UPDATE-INFORMATION

Zum 01.04.2026 wurde durch das StMI das Endgeräteupdate ASBY_N_26_04_06 (Pager) mit Firmwareversion MR2025.2c für **Digitalen Meldeempfänger (DME)** freigegeben. Nach der Anpassung der regionalen Parameter an die örtlichen Gegebenheiten durch die TTB Traunstein wird das Update nun an die Feuerwehren im ILS-Bereich Traunstein ausgerollt. Die Programmierung der Vorgängerversionen wurde größtenteils übernommen. Um die Pflichtupdates der Pager auf ein Minimum zu reduzieren, wurden mit dieser Freigabe eine Vielzahl an Neuerungen und Fehlerbehebungen übernommen. Auf den folgenden Seiten sind daher nur die wichtigsten Änderungen beschrieben welche eine regionale Relevanz darstellen.

Wichtigste Änderungen und Fehlerbehebungen in der FW-Version MR2025.2c

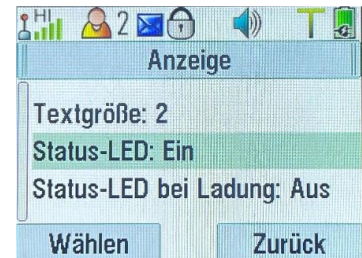
Seit Firmware MR2023.3 in Verbindung mit der ALUS Version 1.4 ist es für die ALUS-Anwender möglich, die Nutzerprofile 1 - 4 in ALUS zu aktivieren, deaktivieren und umzubenennen.

Entsprechende Details sind der ALUS-Dokumentation zu entnehmen. Da es für den Nutzer nach Änderung der Standardbezeichnung, bspw. „Profil 1“, nicht mehr erkennbar ist, um welche Profilvernummer es sich handelt, wurde mit Firmware MR2025.2c beim Auswahldialog des Benutzerprofils bspw. ein „1:“ für das erste Profil ergänzt.

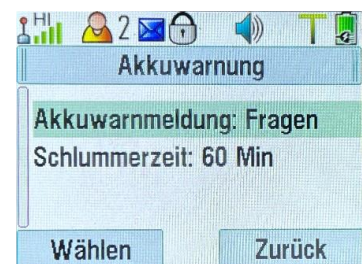
- **[Siehe 4.2.62] Signalisierung bei niedrigem Akkustand**
Mit Firmware MR2025.2c wird der niedrige Akkustand quittierbar, bis zum nächsten Laden/Neustart des Pagers, oder einer einstellbaren Zeitdauer in einem neuen Menü „Akkuwarnung“. Dadurch erhöht sich auch die Gesamtlaufzeit. Zudem wird das Ausschalten des Pagers aufgrund zu niedrigem Akkustand mit einem Ton signalisiert. Dies war bislang nicht der Fall

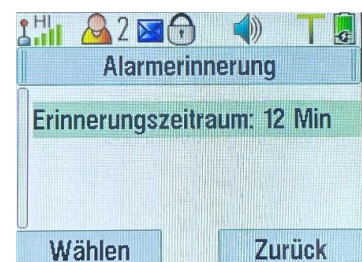
- **[Siehe 4.2.63] „Zeitraum für Erinnerungshinweise“ über MMI durch Nutzer konfigurierbar**
Bislang wurde nach der Alarmphase (rot) von 10 Minuten, die Alarmerinnerungsphase (gelb) für 20 Minuten gestartet. Da mitgeteilt wurde, dass es sinnvoll wäre, diesen Zeitraum individuell durch den Nutzer konfigurieren zu können, ist diese Funktion mit Firmware MR2025.2c nun in Form eines Menüs „Alarmerinnerung“ verfügbar. Die Standardeinstellung wurde dabei aufgrund Überschneidung einiger Zeitgeber auf 12 Minuten eingestellt.

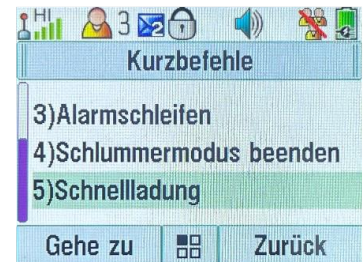
- **[Siehe 4.2.65] Unterdrückung Signalisierung Netz- und Alarmgruppenverlust**
Es wurde gewünscht, dass ein Alarmgruppenverlust, ähnlich wie ein Netzverlust, durch ein eigenes Symbol im Display des Pagers erkennbar ist und im Menü des Pagers unter „Meine Infos/Alarmschleifen“ kontrolliert werden kann, welche Alarmgruppe nicht mehr im aktuellen Empfangsbereich liegt.

Ebenso wird ein Symbol angezeigt, wenn die Signalisierung eines Netz- oder Alarmgruppenverlust für einen Zeitraum unterdrückt wird („Schlummern“), damit der Nutzer z. B. nach einigen Stunden noch Kenntnis darüber hat, oder deaktivieren kann.
